INFORME TÉCNICO DE FISCALIZACIÓN AMBIENTAL

Teck Carmen de Andacollo

DFZ-2022-2453-IV-RCA

Enero 2023

Figura 9

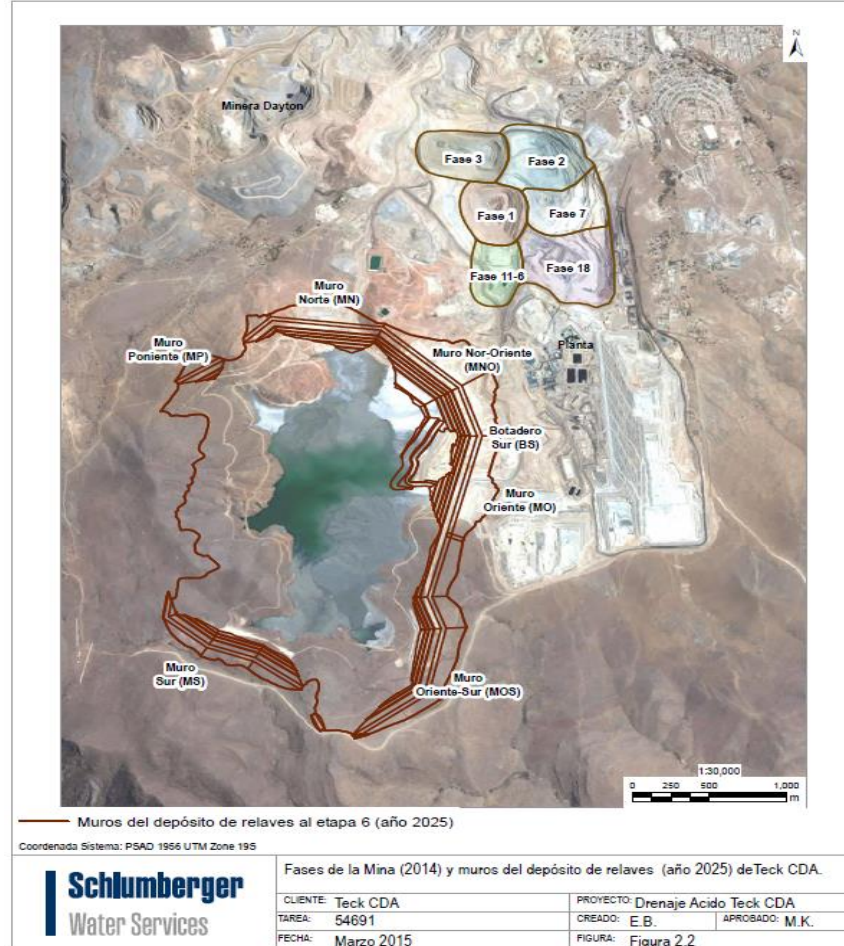
- c) Para mayor comprensión de los sectores, en la **Figura 2. Layout del proyecto** (Fuente: Elaboración Propia). **Figura 9** se observa la ubicación de los pozos existentes y afloramientos y la ubicación de los muros del depósito de relaves respectivamente.

Figura 12

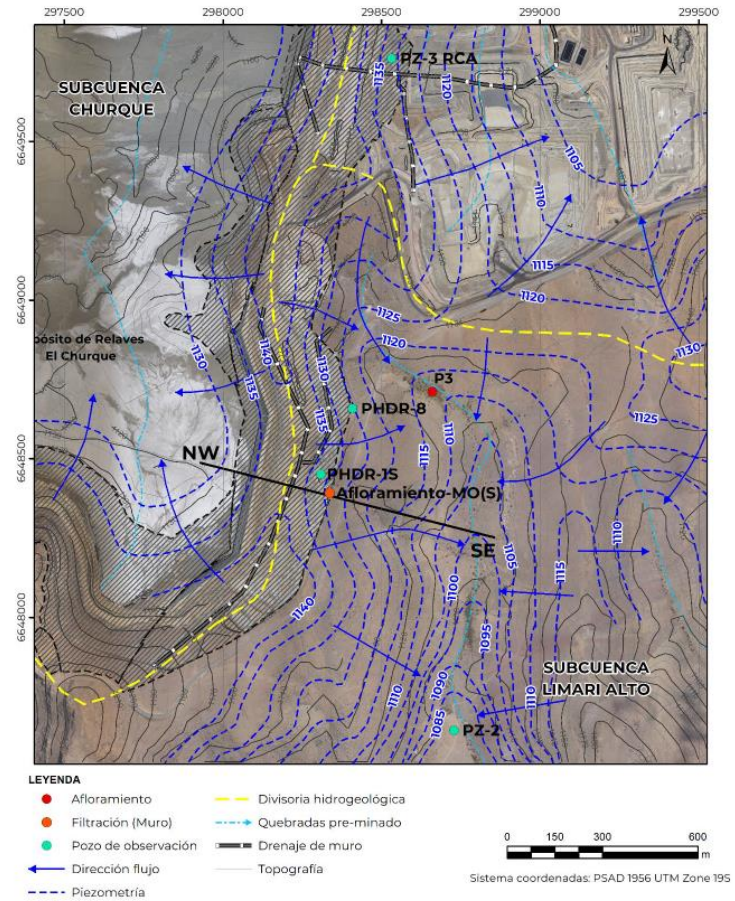
Respecto de la piezometría, el titular adjuntó en formato *Shape*, la actualización de la piezometría remitida en julio del 2021, correspondiente al sistema acuífero somero. Los niveles disponibles para dicha actualización son los observados en los piezómetros PHDR-8, PZ-2, PZ-3 y Punto de Afloramiento 1 (Figura 12).

Descripción del medio de prueba: Piezometría actualizada por el titular año 2022. (Nota: de acuerdo con lo señalado por el titular, no se observan cambios significativos en los niveles respecto a la piezometría remitida en julio de 2021) (**Fuente:** Carta Legal 0110-22 de fecha 09-09-2022.).

Figura 2: Perfil Esquemático MO(S) NW-SE

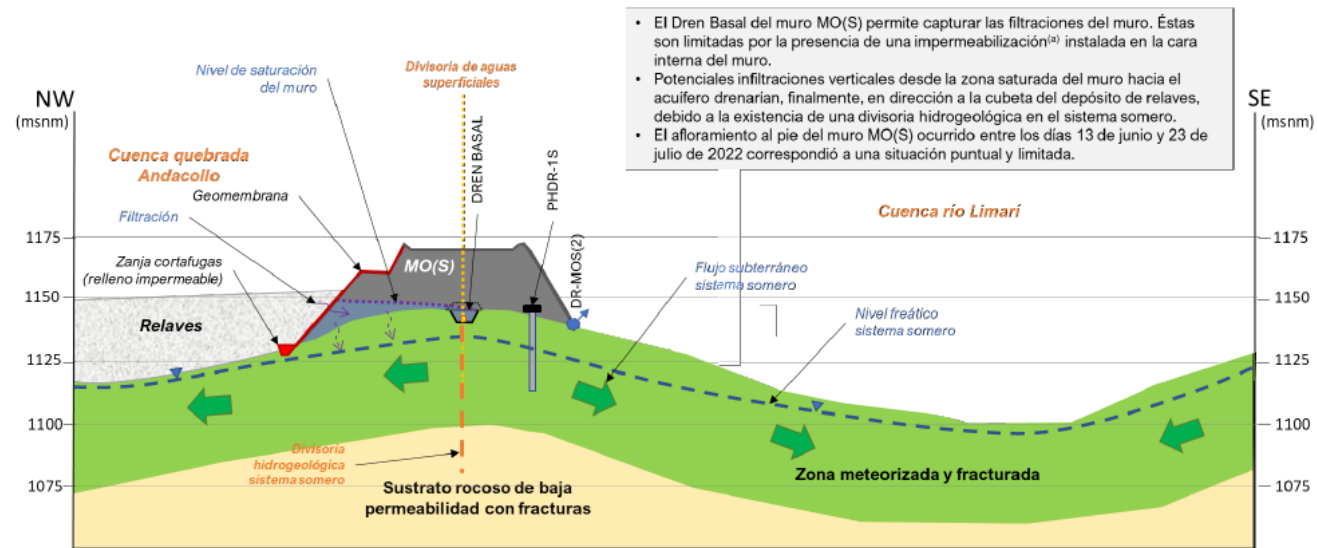
El Titular adjunta una Figura en la cual presenta un perfil esquemático del MO(S), en el que se observa la ocurrencia de una zona saturada al interior del muro, cuyo flujo es capturado y evacuado por un dren longitudinal excavado en el terreno natural, en la base del muro (Figura 13).

Señala además que *“La zona saturada al interior del muro, generada por infiltraciones mínimas desde la cubeta del depósito de relaves, se encuentra hidráulicamente desconectada del sistema acuífero somero.*

- El Dren Basal del muro MO(S) permite capturar las filtraciones del muro. Estas son limitadas por la presencia de una impermeabilización^(a) instalada en la cara interna del muro.
- Potenciales infiltraciones verticales desde la zona saturada del muro hacia el acuífero drenarian, finalmente, en dirección a la cubeta del depósito de relaves, debido a la existencia de una divisoria hidrogeológica en el sistema somero.
- El afloramiento al pie del muro MO(S) ocurrido entre los días 13 de junio y 23 de julio de 2022 correspondió a una situación puntual y limitada.

Figura 14

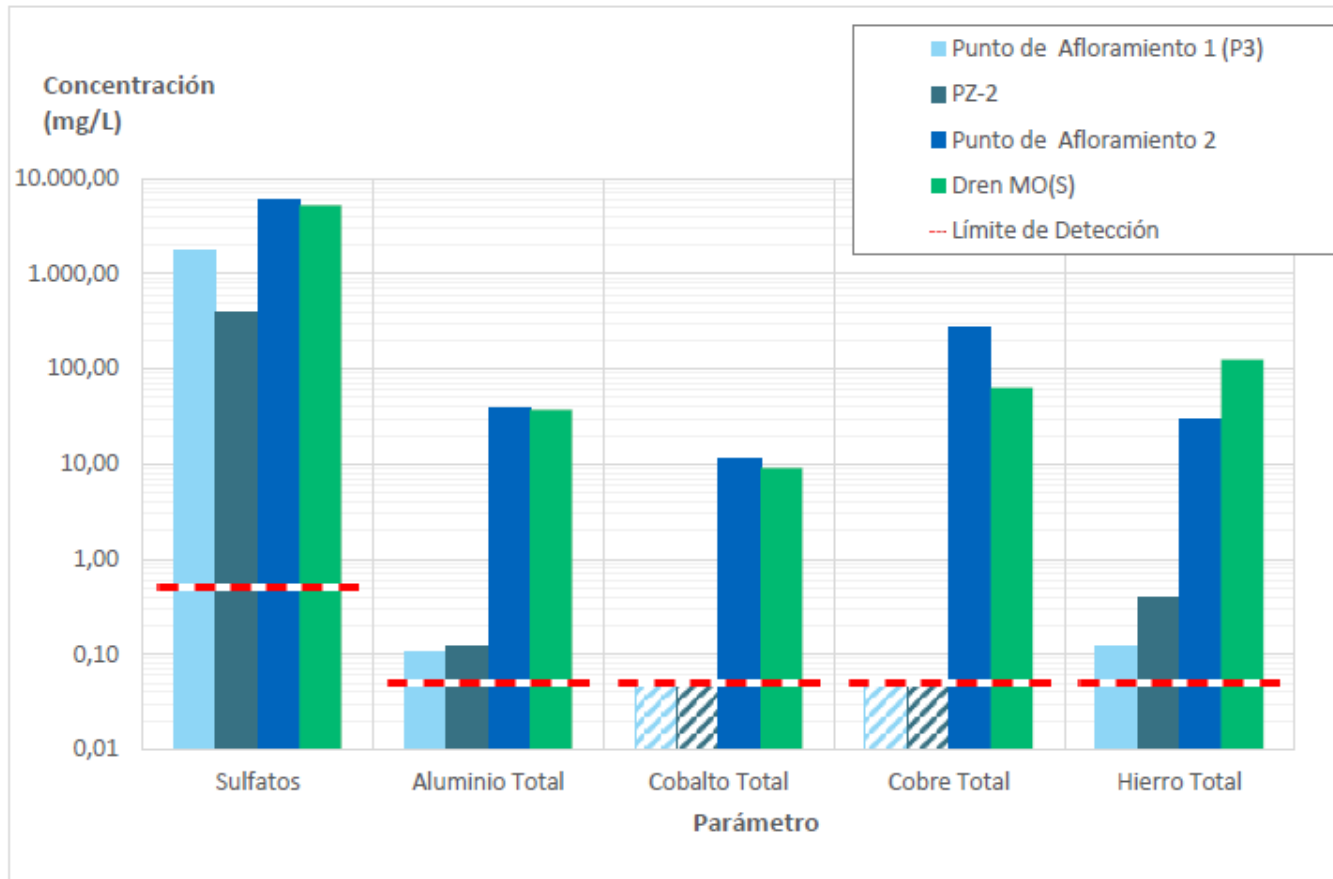
Lo anterior se puede verificar mediante la comparación de los resultados de análisis de calidad de agua del afloramiento al pie del MO(S) (Punto de Afloramiento 2), el agua descargada por el dren del MO(S), Punto de Afloramiento 1 (P3), y PZ-2.

En particular, los parámetros pH y las concentraciones de elementos tales como Sulfatos, Aluminio, Cobalto, Hierro y Manganeso presentan diferencias muy relevantes, que permiten establecer que:

- *No se ha generado drenaje desde el MO(S) ni desde el Punto de Afloramiento 2 hacia el acuífero somero de la cuenca del río Limarí.*
- *El agua del afloramiento coincide con la capturada por el dren del MO(S) en cuanto a su calidad, es decir, correspondería a un volumen de agua que el dren no evacuó, y que, por lo tanto, afloró al pie del muro.* Al respecto el titular adjuntó los análisis realizados al dren del MOS realizados por el laboratorio ALS y que fueron comparados con los análisis realizados por el laboratorio AGQ Chile. Los resultados se presentan en **Figura 14 y Figura 15.**
